Neubau Dreifachkindergarten Kreuzgut in Schaffhausen

Bericht des Preisgerichts

Datum: 12.06.2026

8.5 LEPORELLO (Nr. 15)

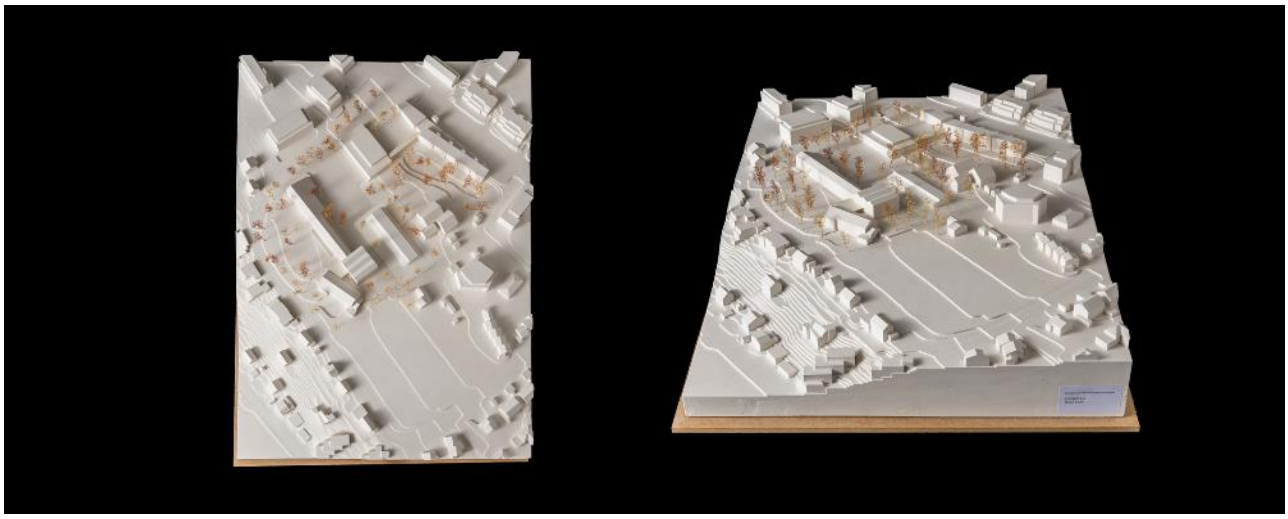
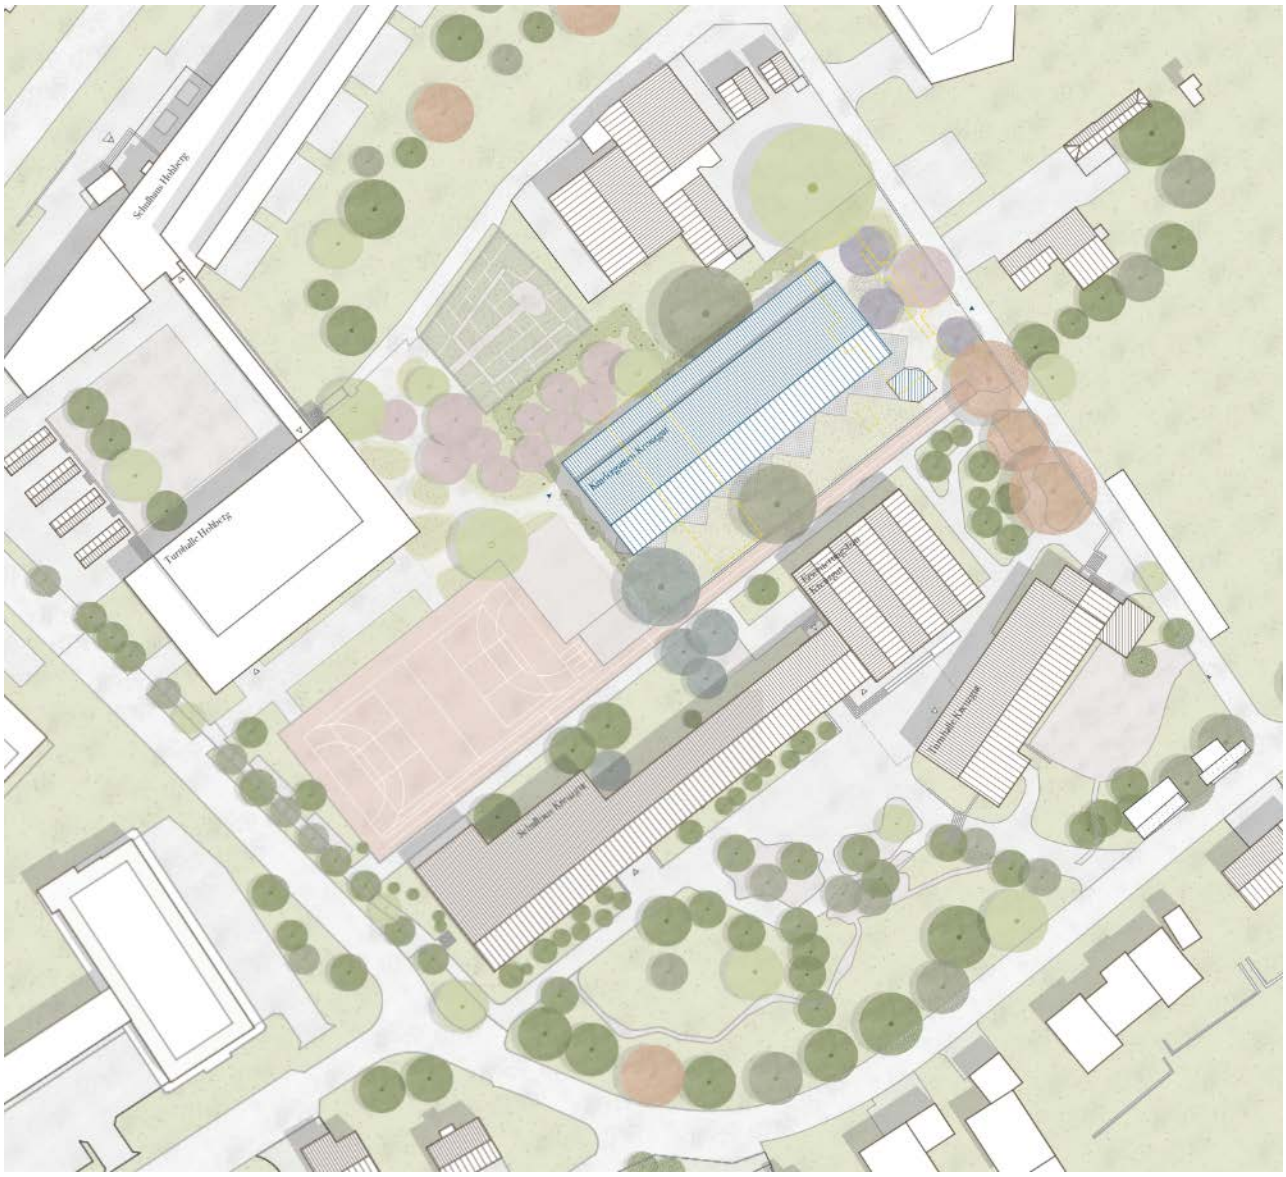
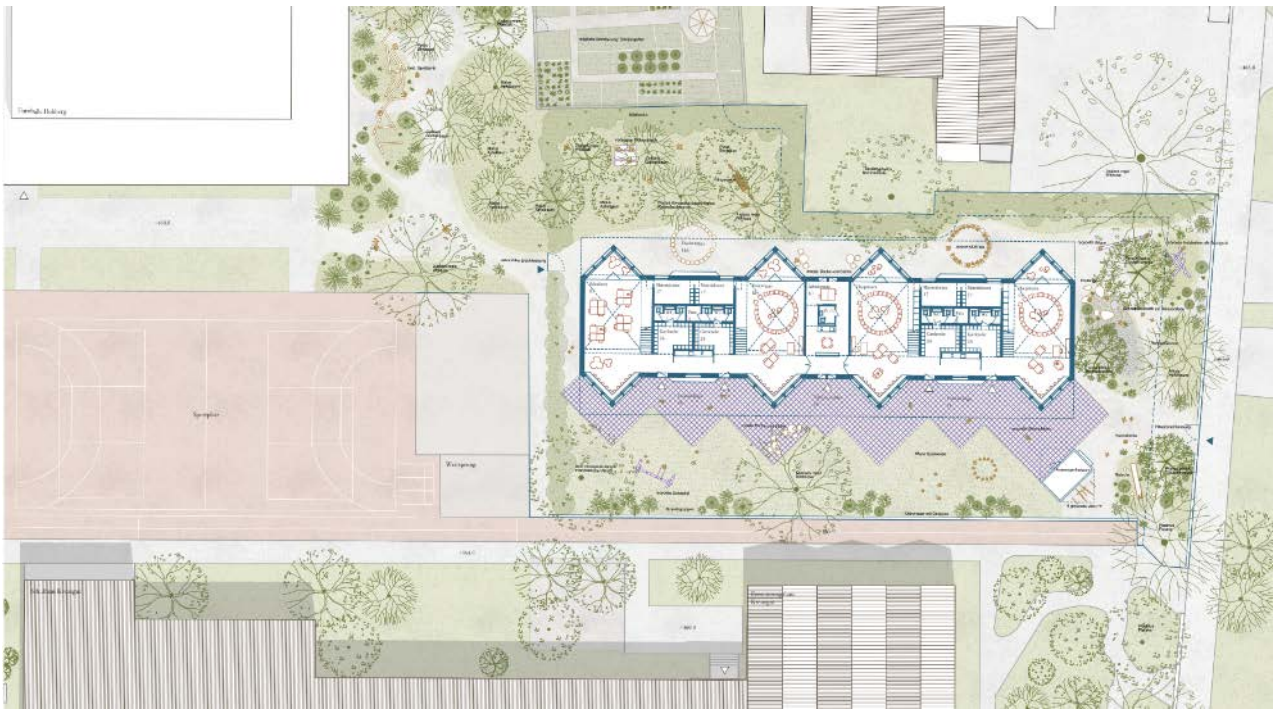
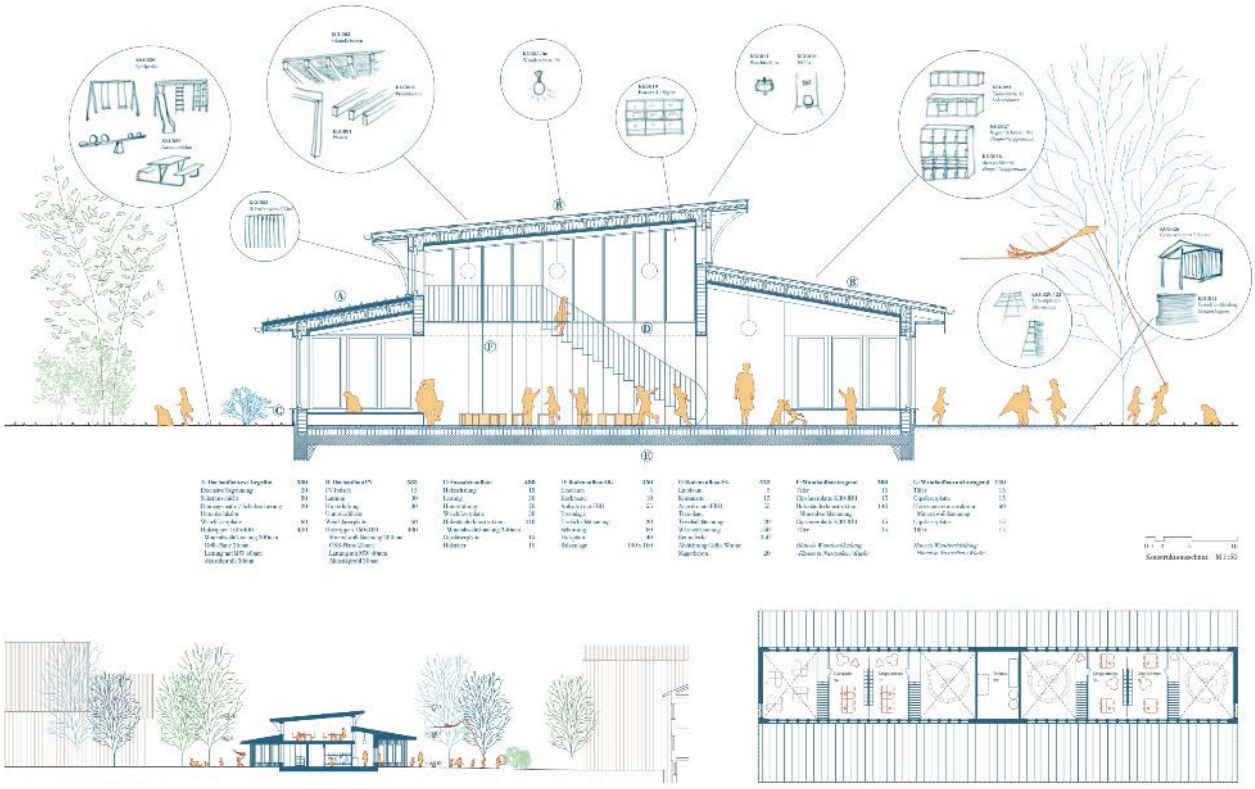
Das Projekt «Leporello» orientiert sich in städtebaulicher Hinsicht an den länglichen, schmalen Gebäuden der Schulen Kreuzgut und Hohberg. Es öffnet den Raum vom Kreuzgutweg in Richtung Sportplatz, der als Dreh- und Angelpunkt der Gesamtanlage gelesen wird. Der Längsbau erzeugt nach Süden einen langen, geöffneten Freiraum und eine klare Ankunftssituation mit Vorbereich am Kreuzgutweg. Dem neuen Gebäudekörper gelingt es allerdings nicht, eine gänzlich überzeugende Verbindung zu den Bestandesbauten aufzubauen.

Der gestalterische Ansatz der Freiraumaufteilung durch den Längsbau wird grundsätzlich als spannender Beitrag beurteilt. Die städtebauliche Setzung des Neubaus differenziert den Aussenraum in eine Vorder- und Rückseite mit unterschiedlichen Freiraumqualitäten. Durch die Architektursprache und der vorgeschlagenen Fassadenabwicklung ergeben sich interessante Nischen im Süden des Gebäudes, welche wertvolle und gut bespielbaren Räume schaffen.
Es stellt sich allerdings die Frage, ob der Hartbelag der südlichen Vorzonen, mit der kopierten Sägezahn-Formsprache aus der Architektur, notwendig ist. Adäquater wäre eine Formensprache, die sich eher am Konzept des rückwärtigen Aussenraums anlehnt, welches durch Chaussierungen und fliessenden Übergängen geprägt ist.
Insgesamt wirkt der Freiraum durch das eher enge Verhältnis zwischen Gebäude und Parzelle etwas zerdrückt und gar eingespannt und es bestehen Vorbehalte, ob die angestrebte Freiraumqualität für die Kinder erlebbar wird.

Die grosse Qualität des Projektvorschlags liegt in der geschickten volumetrischen Ausformulierung und der klugen inneren Organisation des Kindergartens. Vorspringende, dreieckige Erker unter einem zusammenbindenden Dach schaffen einzelne Vorzonen und damit eine selbstverständliche und individuelle Adressierung für die Klassen. Vier identische Einheiten sind zu je zwei Clustern gebündelt, die im Erdgeschoss eine Küche teilen und im Obergeschoss über die Gruppenräume verbunden sind. Im Innern erschliesst eine Enfilade sowohl alle Klassenzimmer wie auch das Lehrpersonenzimmer. Eine grosse Vielfalt unterschiedlicher Raum- und Belichtungssituationen werden angeboten. Die Dramaturgie aus niedrigem Eingangsbereich,

überhohem Hauptraum, hochliegendem Gruppenraum und Fensternischen versprechen eine inspirierte Kindergartenwelt mit grossem pädagogischem Potential. Kritisch wird jedoch die einseitige Orientierung nach Süden, beziehungsweise fehlende Durchlässigkeit nach Norden diskutiert. Das führt zu langen Wegen um das Gebäude herum.
Als leichte Konstruktion aus Schweizer Holz mit kurzen Spannweiten setzt das Projekt auf nachwachsende Rohstoffe. Der Einsatz einer Betonbodenplatte wirkt sich jedoch leider negativ aus, da das Gebäude eine grosse Grundfläche ausweist. Die Holzfassade ist formal reich ausgearbeitet und mit einem zurückhaltenden, lasierenden Anstrich versehen. Die ausgeprägte Gestaltung der Aussenfassade scheint jedoch weniger selbstverständlich wie die innere Architektursprache.

Das Projekt setzt einen klaren Schwerpunkt auf einen ressourcensparenden Betrieb. In diesem Zusammenhang ist etwa der vorgesehene Grauwassertank als sinnvolle Massnahme zur Reduktion des Trinkwasserverbrauchs zu würdigen. Die Wiederverwendung sowie der Einsatz natürlicher Baumaterialien stehen demgegenüber weniger im Zentrum; Re-Use-Bauteile werden lediglich punktuell vorgesehen. So ist die Umnutzung des bestehenden Holztragwerks zu Umgebungselementen als Downcycling zu verstehen. Insgesamt sind für das Projekt vergleichsweise hohe Emissionen zu erwarten, was insbesondere auf die Materialisierung und den geringen Anteil an wiederverwendeten Bauteilen zurückzuführen ist. Im Hinblick auf kreislaufgerechtes Bauen wird das Projekt insgesamt als genügend beurteilt.

Das Projekt fasziniert durch die spannenden Raumabfolgen und erzeugt Klassenzimmer, die sowohl autonom wie vernetzt bestens funktionieren. Das Projekt ist stark aus einer inneren Logik entwickelt. Das Thema Re-Use scheint für die Entwurfsgenerierung und Architektursprache weniger zentral. «Leporello» kann schlussendlich auf städtebaulicher und freiräumlicher Ebene nicht gänzlich überzeugen.

8.6 Pinocchio (Nr. 19)

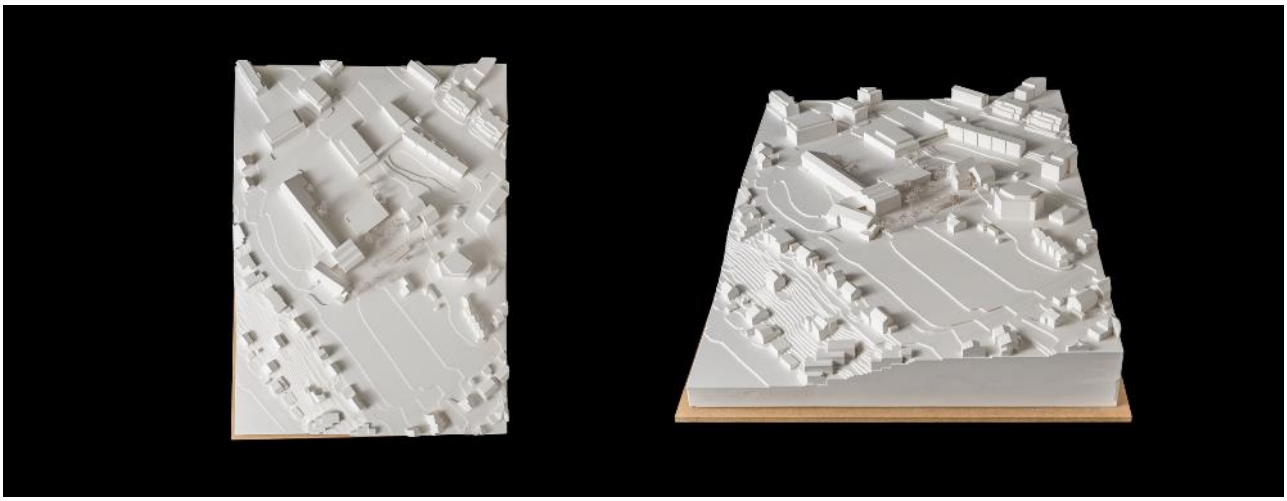
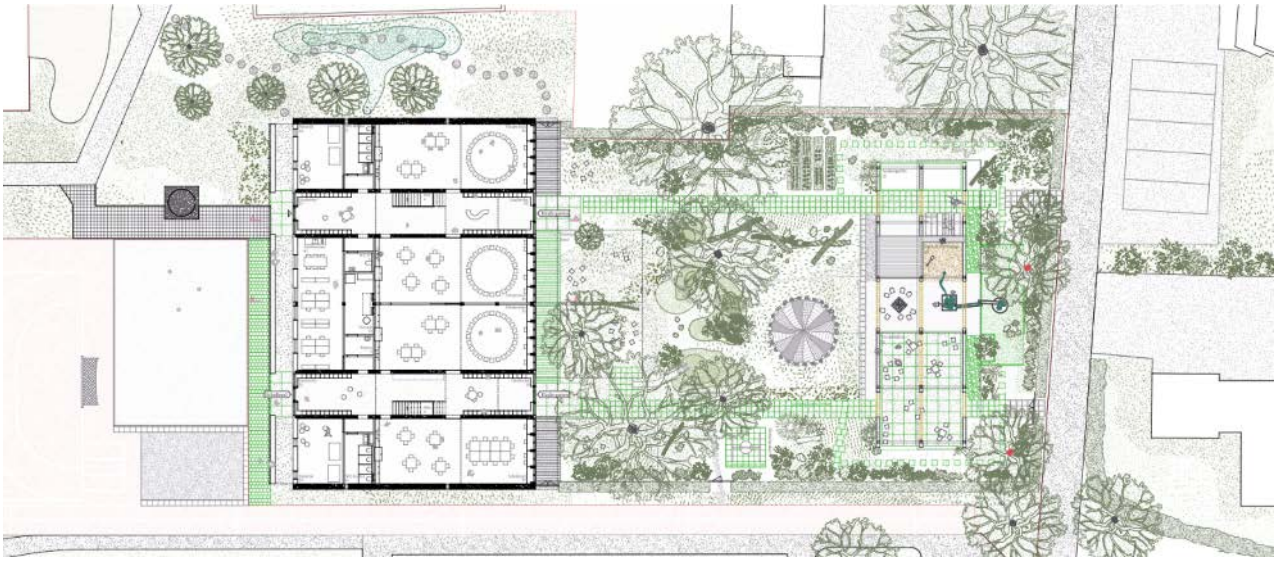
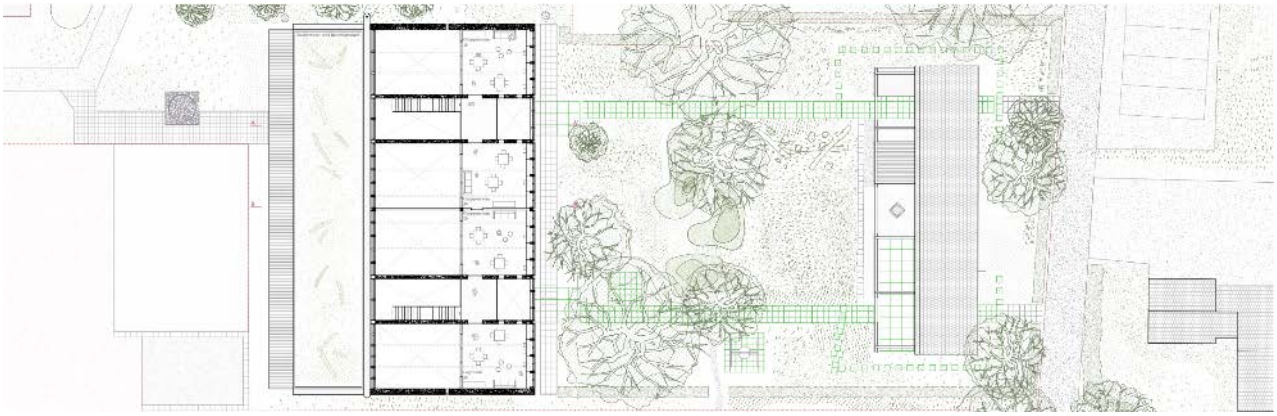
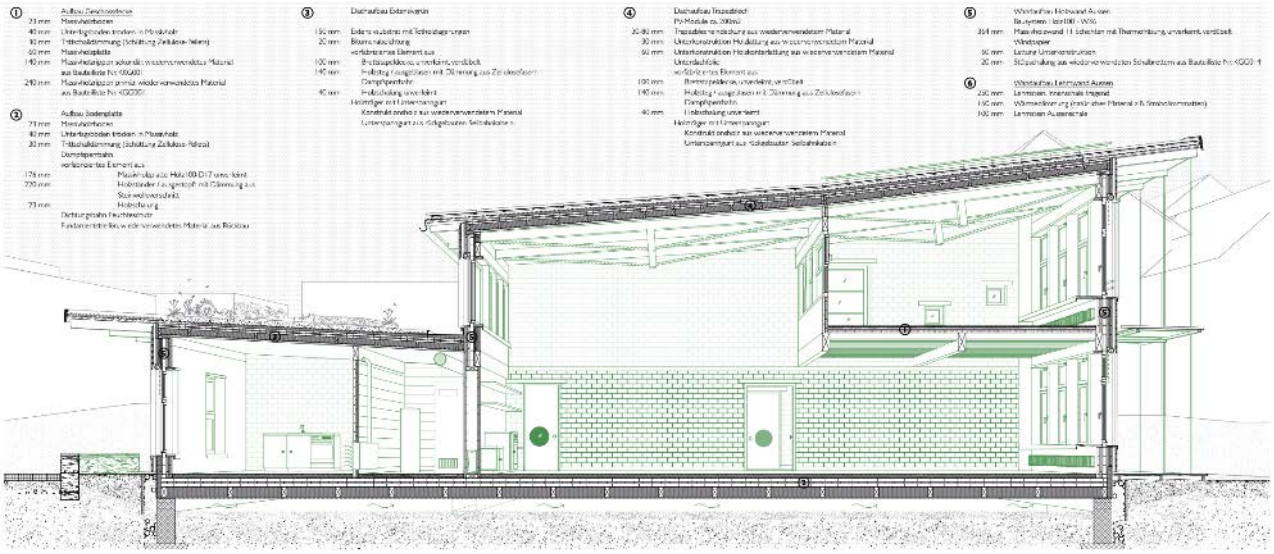
Der längliche Baukörper positioniert sich am Standort des aktuellen Schulprovisoriums im Zentrum der Schulanlage. Der Hauptzugang zum Gebäude erfolgt vom Kreuzgutweg her durch das neue Portal des auf das Tragskelett reduzierten Bestandskindergartens. Ergänzend ermöglicht die über die gesamte Gebäudebreite angeordnete Garderobenzone einen arealinternen Zugang von Südosten. Die zweiseitige Erschliessung erscheint hinsichtlich der internen Vernetzung und der funktionalen Nutzung grundsätzlich überzeugend, führt jedoch zu einer gewissen Unschärfe in der Adressbildung und Identifikation für die Kindergartenkinder. Die gedeckten Vorzonen entlang beider Längsfassaden erscheinen etwas schmal und unentschlossen - der Entscheid für eine klare Eingangsseite hätte zu mehr Klarheit führen können.

Der freiraumgestalterische Beitrag wird als sehr spannender Ansatz beurteilt. Eine ansprechende und überzeugende Formsprache in Belägen und Erschliessung in Kombination mit den organisch modellierten Grünflächen bilden einen äusserst abwechslungsreichen Aussenraum mit viel Potential.
Die Positionierung des Gebäudes führt zu einer, dem Campus abgewandten Aussenraumsituation, was durchaus ein interessanter Ansatz ist. Dadurch ist die Raumaufteilung klar definiert. Der Freiraum zwischen Gebäude und dem „rotem Sportplatz“ ist dagegen undefiniert und bräuchte noch eine, dem restlichen Konzept ebenbürtige, Weiterbearbeitung. Ebenfalls problematisch sind einige Einbauten, wie z.B. der Spielturm im unmittelbaren Wurzelbereich der Sommerlinde.
Das Thema Re-Use wird in der Freiraumgestaltung sehr detailliert und konsequent umgesetzt und führt zu attraktiven Spiel- und Aufenthaltsräumen. Zudem bildet der aus den Konstruktionshölzern des bestehenden Kindergartens belassene Skelettrahmen einen sehr schönen und äusserst sinnlichen Auftakt beim Betreten des Areals. Diese offene Konstruktion lässt eine mögliche Weiterentwicklung im Betrieb hinsichtlich Nutzung und Begrünung erahnen.

Der Baukörper setzt sich aus zwei unterschiedlich tiefen und hohen Gebäuderiegeln zusammen, die jeweils mit gegenläufigen Pultdächern ausgebildet sind. Der zweigeschossige Gebäudeteil erhält neben der Belichtung über die Nordostfassade zusätzlich Tageslicht über ein Fensterband oberhalb des eingeschossigen Gebäudeteils. Im Inneren werden jeweils zwei Einheiten über eine langgestreckte Ankunfts- und Garderobenzone gemeinsam erschlossen. Die Doppelfunktion der Garderoben als Gebäudeein- und Gartenausgang wird betrieblich positiv bewertet; die gemeinsame Nutzung durch zwei Kindergartenklassen erscheint hinsichtlich Akustik, Übersichtlichkeit und Zugehörigkeit jedoch schwierig. Das Projekt zeigt eine gelungene Anordnung aller Haupträume im Erdgeschoss, verliert darüber in der räumlichen Proportion jedoch teilweise die dem Kindergarten angemessene Massstäblichkeit. Die im Obergeschoss angeordneten Gruppenräume werden über eine von zwei Einheiten gemeinsam genutzte Treppe von den Garderoben aus erschlossen. Durch die fehlende direkte Verbindung zwischen Haupt- und Gruppenraum kann die Aufsichtspflicht nur mit einer zusätzlichen Assistenz gewährleistet werden. Das Projekt zeigt insgesamt eine sorgfältige Auseinandersetzung mit der betrieblichen Nutzung; gleichzeitig wäre eine stärkere Verzahnung der einzelnen Einheiten zur besseren Nutzung betrieblicher Synergien wünschenswert gewesen.

Das Projekt zeichnet sich durch zahlreiche interessante, teils innovative Ansätze aus. Die Wiederverwendung sowie der Einsatz natürlicher Baustoffe bilden dabei ein zentrales konzeptionelles Element. Insbesondere im Umgang mit wiederverwendeten Bauteilen im Aussenraum setzt das Projekt einen eigenständigen Akzent. Grundsätzlich ist davon auszugehen, dass ein wesentlicher Teil der vorgeschlagenen Wiederverwendung realisiert werden kann, wenngleich bei einzelnen Re-Use-Bauteilen – etwa den vorgesehenen Seilbahnseilen – ein erhöhter Prüf- und Nachweisaufwand zu erwarten ist. Die Emissionen aus der Erstellung fallen tief aus, während jene des Betriebs zu hoch liegen, was insbesondere auf die teilweise unzureichenden Dämmeigenschaften im Fassadenbereich zurückzuführen ist. Insgesamt wird das Projekt im Hinblick auf kreislaufgerechtes Bauen aber als gut beurteilt.

Das Projekt überzeugt durch seinen differenzierten Umgang mit den Themen Re-Use und Kreislaufwirtschaft. Der bestehende Kindergarten bleibt in Form seiner erhaltenen Tragstruktur als stiller Zeuge dieser Auseinandersetzung präsent. Die konzeptionelle Klarheit des Entwurfsgedanken überlagert jedoch an zu vielen Stellen die Anforderungen des Betriebs. In der Freiraumgestaltung zeigt das Projekt ein feines Gespür für die Bedürfnisse der zukünftigen Nutzerinnen und Nutzer und entwickelt vielfältige atmosphärische Raumqualitäten.
